01 - CATALOGUE de PHOTOS - DETAILS DES OBSERVATIONS

Feuille de présence
Affaire Le THERMOTEL c/ Commune de St-Martin d'Uriage

En BLEU: note de l'Expert judiciaire.
Proposition de réparation de la rupture de sol - 08/08/2022
sur base Plan de Recollement de COLAS du 21/01/2020
Café de La Marine
Patisserie La Marmolada
Thermotel
Primeur
R+3
411,44 suivant plan géomètre
411,44 suivant plan géomètre
411,42 à respecter
Point bas 411,40. Pose du regard
>1%
>1%
411,42 à respecter suivant plan de recollement
411.40
411.42/pl
411.42
311.38
411.36/pl
411.34
411.33
411.33
411.32
411.34
411.33
411.34
411.35
411.35
411.35
411.36
411.36
411.34
411.32
411.29
411.26
411.24
411.23
411.21
411.23
411.28
411.32
411.33
411.35
411.34
411.32
411.25
411.19
411.18
411.25
411.28
411.26
411.16
411.11
411.17
411.23
411.19
411.14
411.08
411.10
411.12
411.14
411.15
411.17
411.18
411.19
411.19
410.93
410.92
410.94
410.97
411.01

Plan de Recollement de COLAS du 21/01/2020 - Extrait

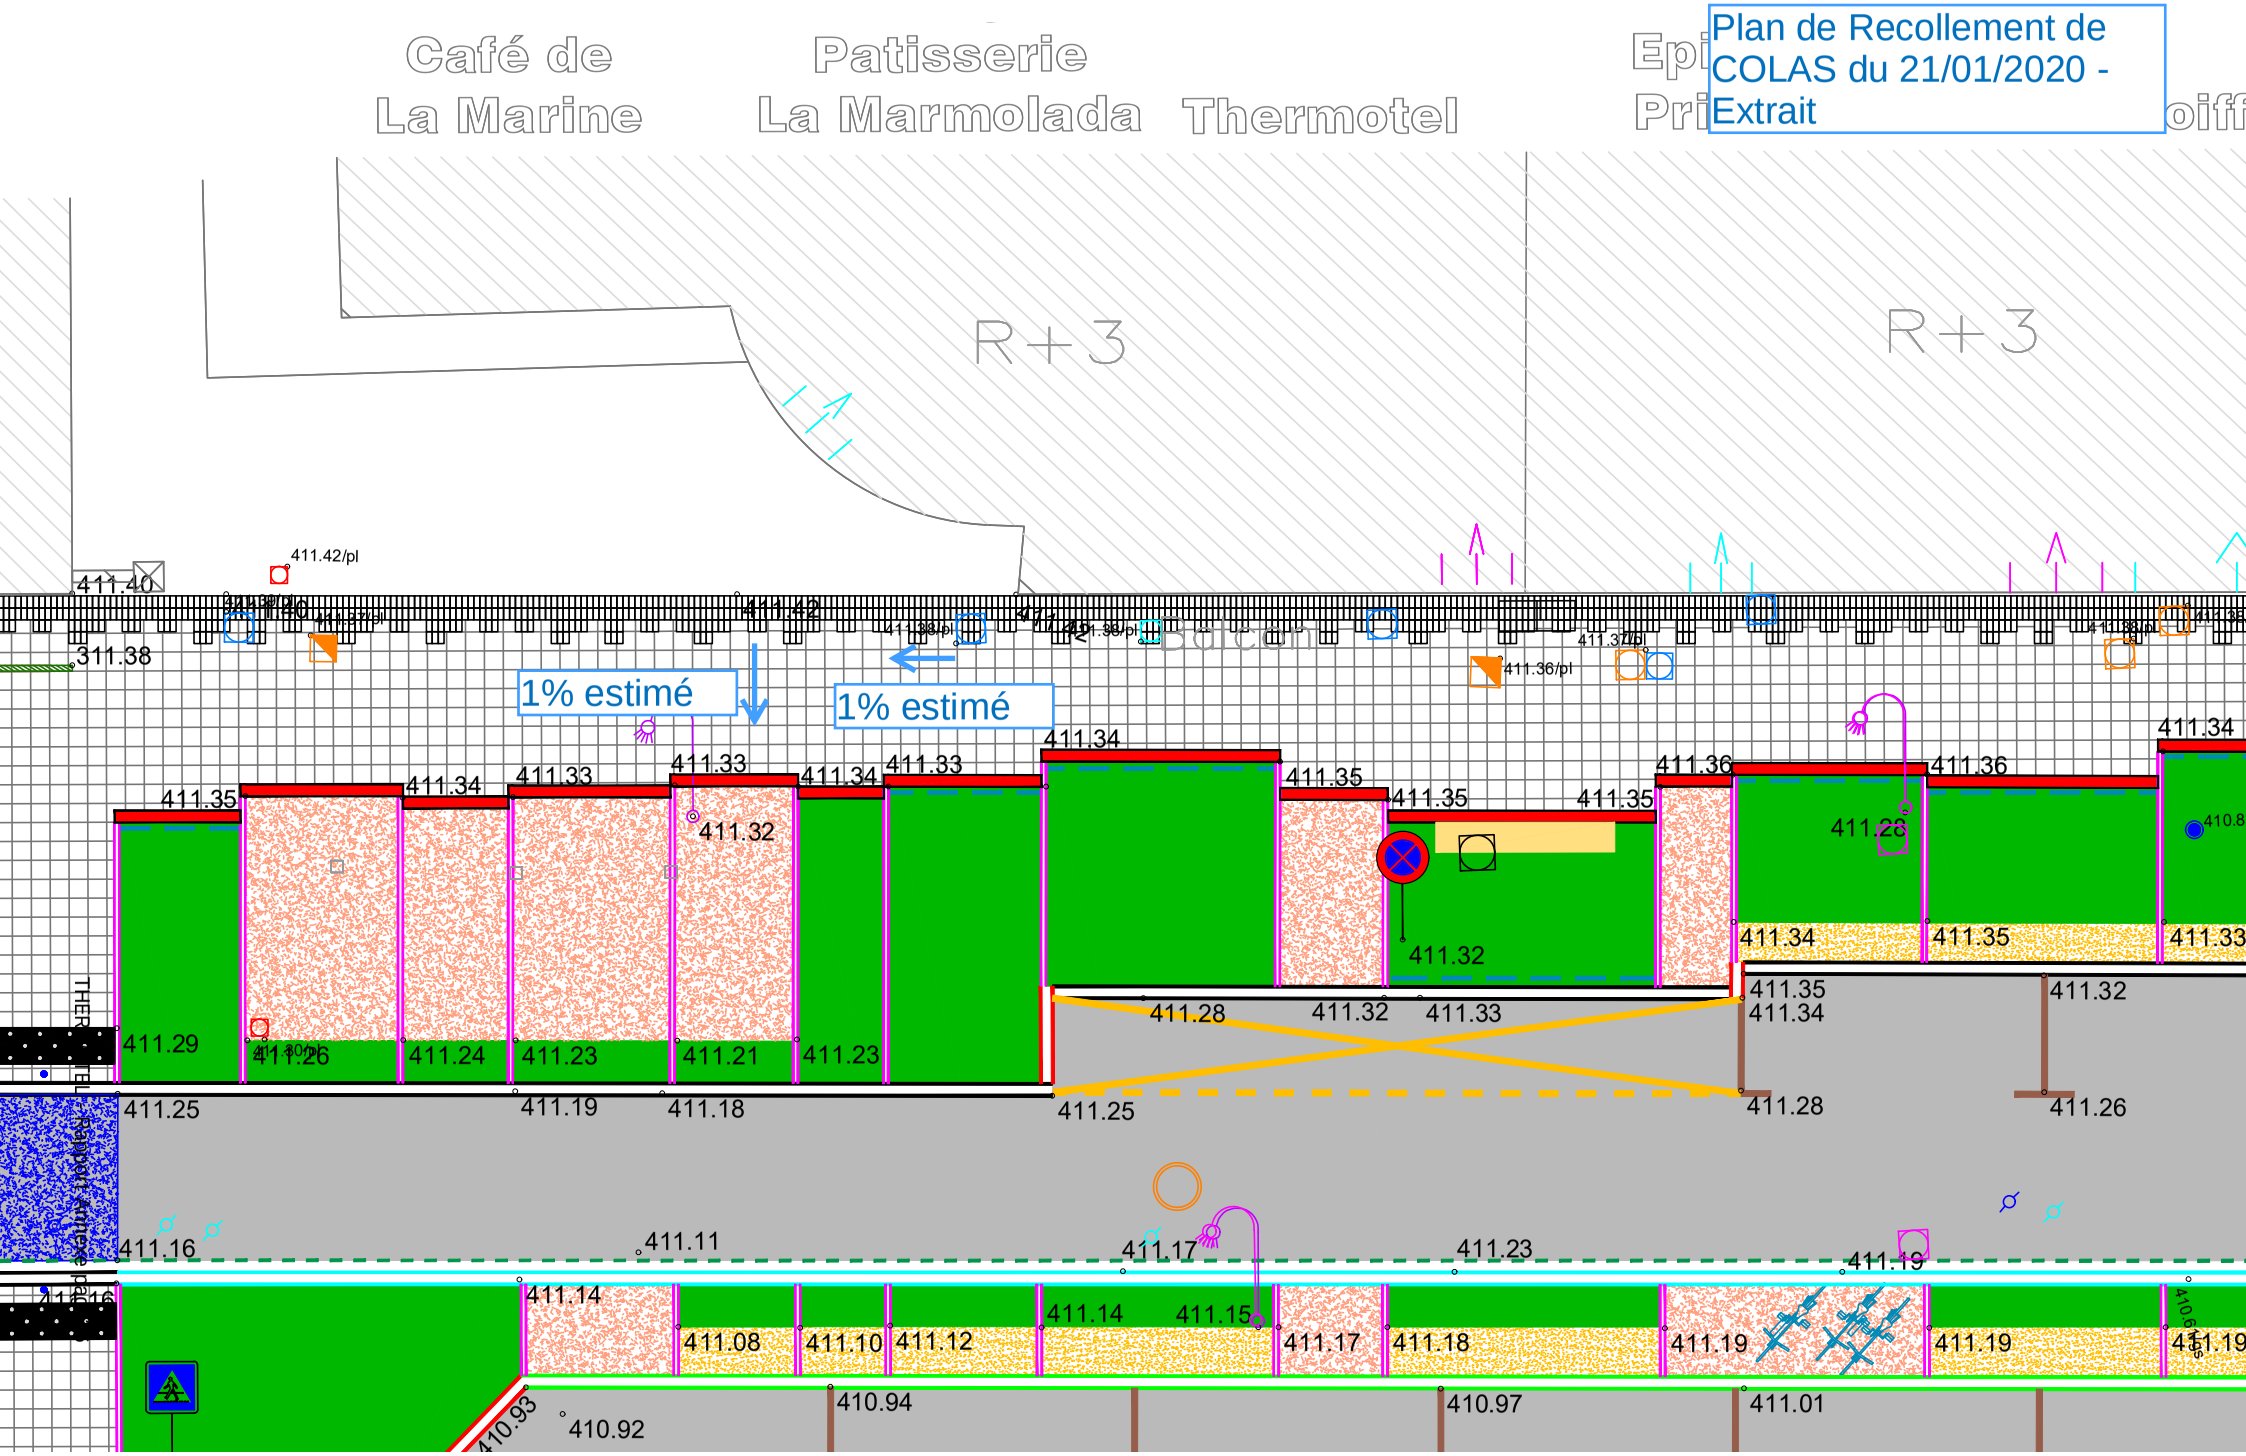
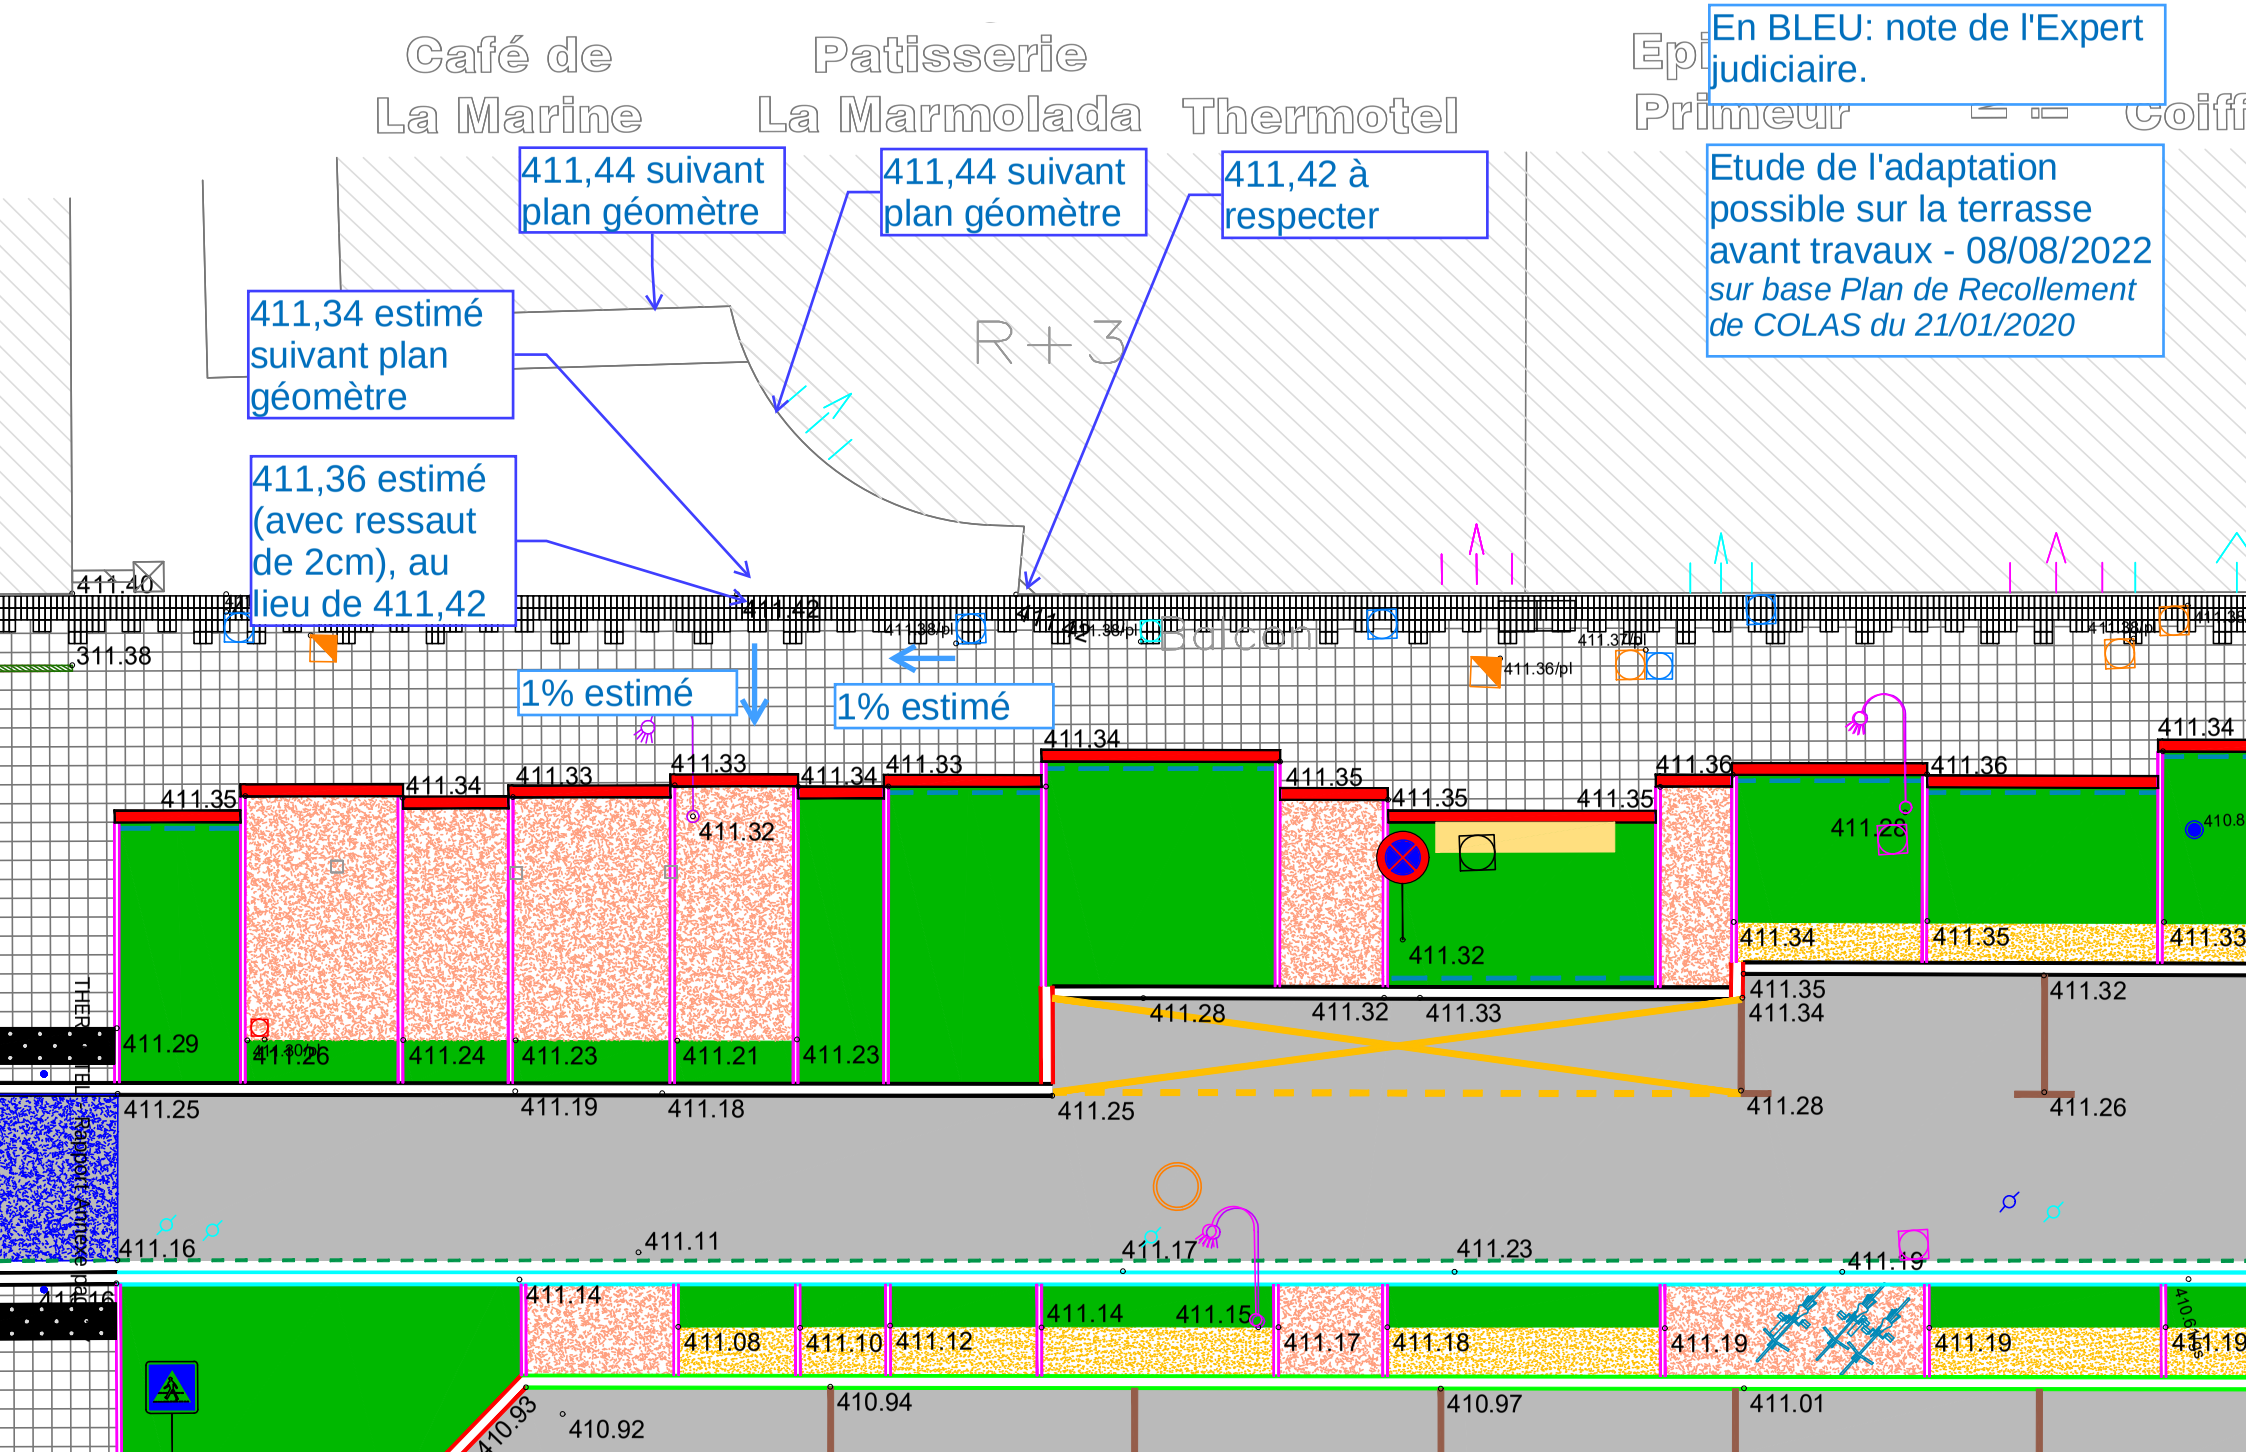
En BLEU: note de l'Expert judiciaire.
Etude de l'adaptation possible sur la terrasse avant travaux - 08/08/2022
sur base Plan de Recollement de COLAS du 21/01/2020
Café de La Marine
Patisserie La Marmolada
Thermotel
Primeur
411,44 suivant plan géomètre
411,44 suivant plan géomètre
411,42 à respecter
411,34 estimé suivant plan géomètre
411,36 estimé (avec ressaut de 2cm), au lieu de 411,42
R+3
Balcon
1% estimé
1% estimé
411.40
311.38
411.42
411.35
411.34
411.33
411.33
411.32
411.34
411.33
411.34
411.35
411.35
411.35
411.36
411.36
411.34
411.29
411.26
411.24
411.23
411.21
411.23
411.28
411.32
411.33
411.32
411.34
411.35
411.34
411.35
411.33
411.32
411.25
411.19
411.18
411.25
411.28
411.26
411.16
411.11
411.17
411.23
411.19
411.14
411.08
411.10
411.12
411.14
411.15
411.17
411.18
411.19
411.19
410.93
410.92
410.94
410.97
411.01

ANNEXE B3

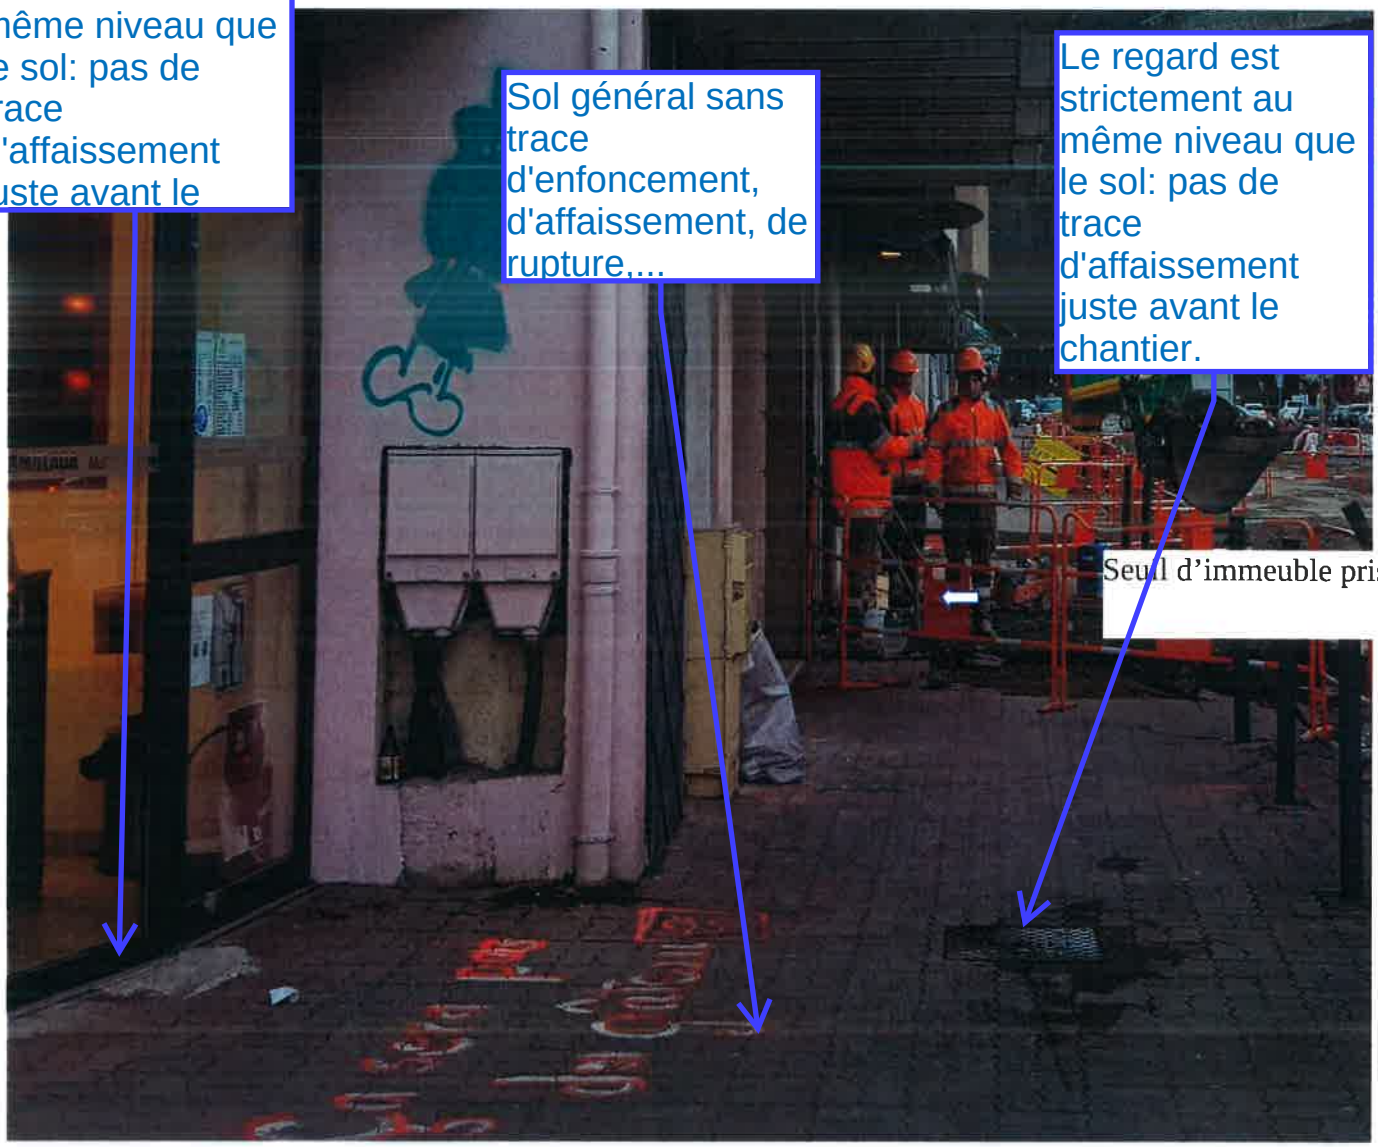
La différence de niveau entre le trottoir actuel
liée au fait que le tn du bati est inférieure que
d'immeuble). Avant travaux, cette différence
sable.
